Název a evidenční číslo Stavby: „Silnice III/24017 Havárie zemního tělesa komunikace ulice U Hřbitova v Kralupech nad Vltavou - oprava“ Název stavebního objektu/provozního souboru (SO/PS): SO 303 - Úsek č. 3	Číslo SO/PS / / číslo Změny SO/PS: 303/1	Číslo ZBV: 1
--	---	------------------------

Změnový list

Zkrácení železobetonové úhlové zdi
Na základě stanoviska o existenci sítě od společnosti GridServices s.r.o. bylo zjištěno, že na úseku č. 3 se nachází plynovod VTL DN200. Tento plynovod prolíná stavbu kolmo na konci úseku č. 3. Ochranné pásmo tohoto typu plynovodu je 4 m od osy vedení VTL. Z tohoto důvodu je nutné zkrátit železobetonovou úhlovou zeď o 0,8 m, aby nezasahovala do ochranného pásma vedení VTL a nebyla ohrožena funkce stávajícího vedení VTL. Stanovisko o existenci vedení VTL, které upřesnilo detailně trasu VTL plynovodu, vydal správce podzemní sítě až po ukončení soutěže na výběr dodavatele stavby.

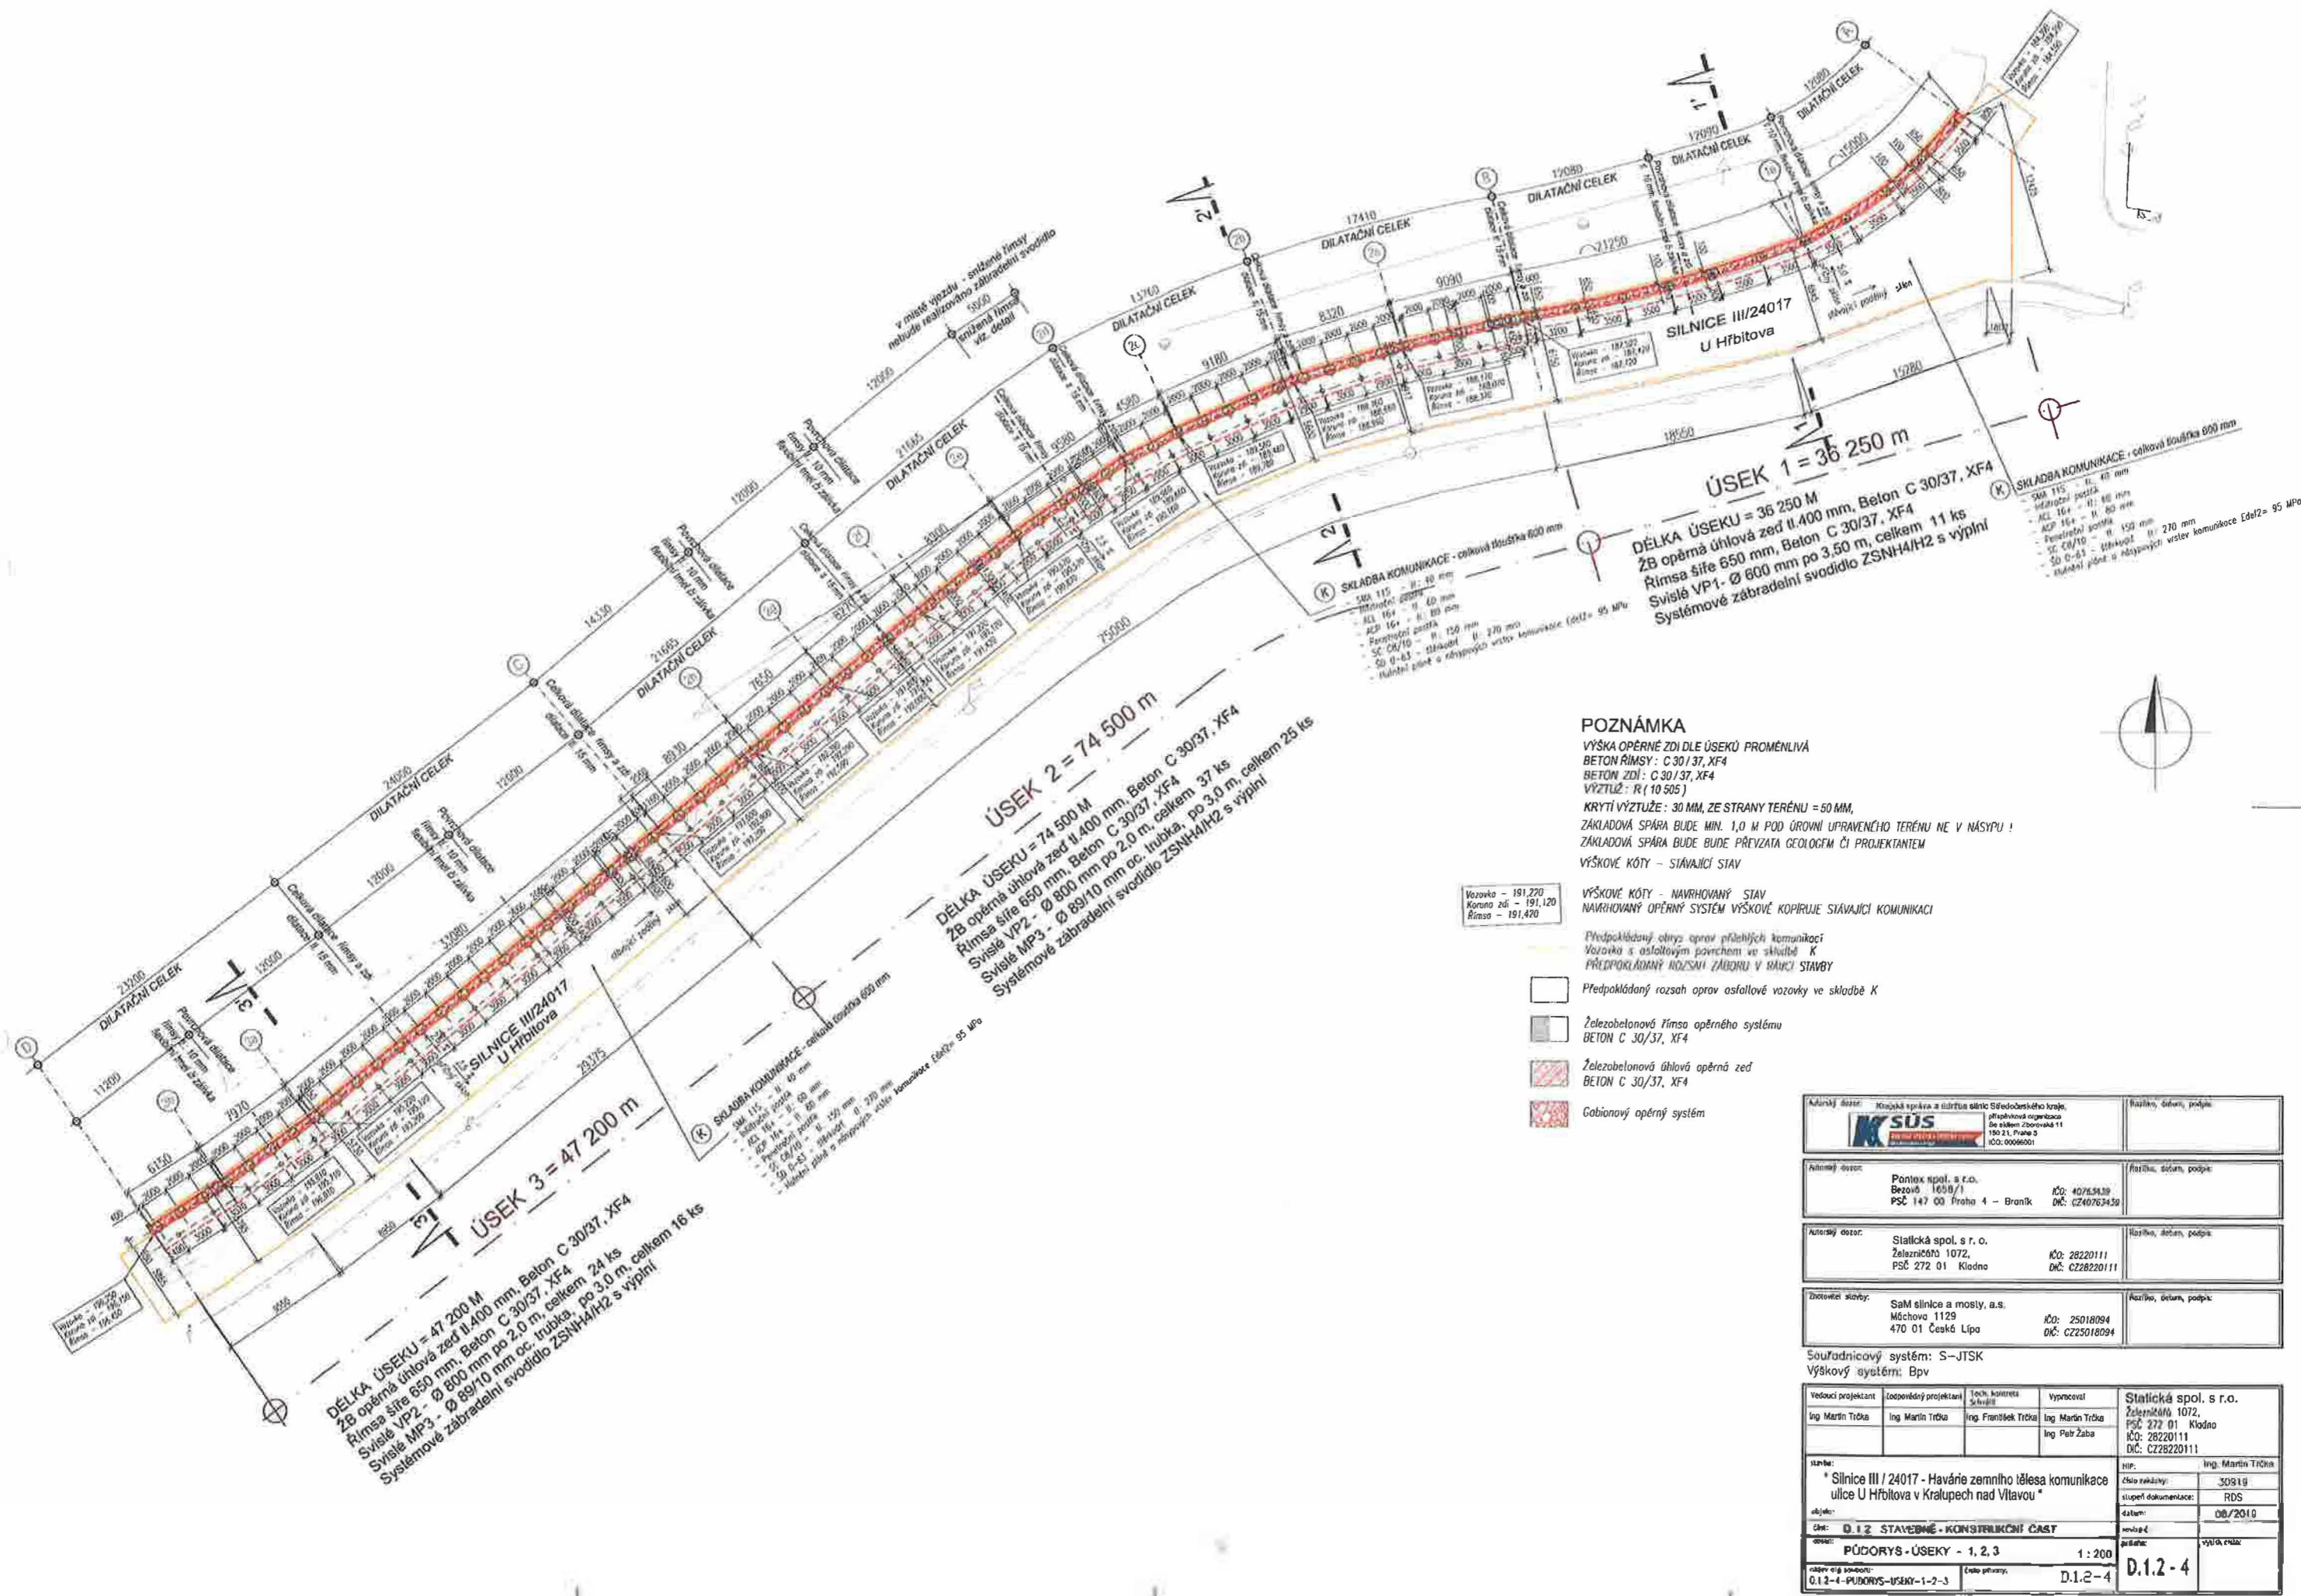
Na základě stanoviska o existenci sítě od společnosti GridServices s.r.o. bylo zjištěno, že na úseku č. 3 se nachází plynovod VTL DN200. Tento plynovod protíná stavbu kolmo na konci úseku č. 3. Ochranné pásmo tohoto typu plynovodu je 4 m od osy vedení VTL. Z tohoto důvodu je nutné zkrátit železobetonovou úhlovou zeď a posunout krajní velkopřůměrovou pilotu, aby nebyla ohrožena funkce stávajícího vedení VTL.

Z důvodu existence plynovodu VTL DN200 v jehož ochranném pásmu se původně navrhovaná úhlová zeď nacházela, bylo navrženo ze strany zhotovitele tuto zeď zkrátit. Vedení VTL DN200 je umístěno na úseku č. 3 tedy objekt SO 303. Zkrácení je uvažováno na konci a úseku č. 3 a bude zkráceno směrem k úseku č. 2 o 0,8 m. Zkrácení úlové zdi nemá vliv na kvalitu realizované stavby ani nemění podstatu technického řešení.

Za autorský dozor souhlasím se změnou a zapracováním do realizační dokumentace stavby.
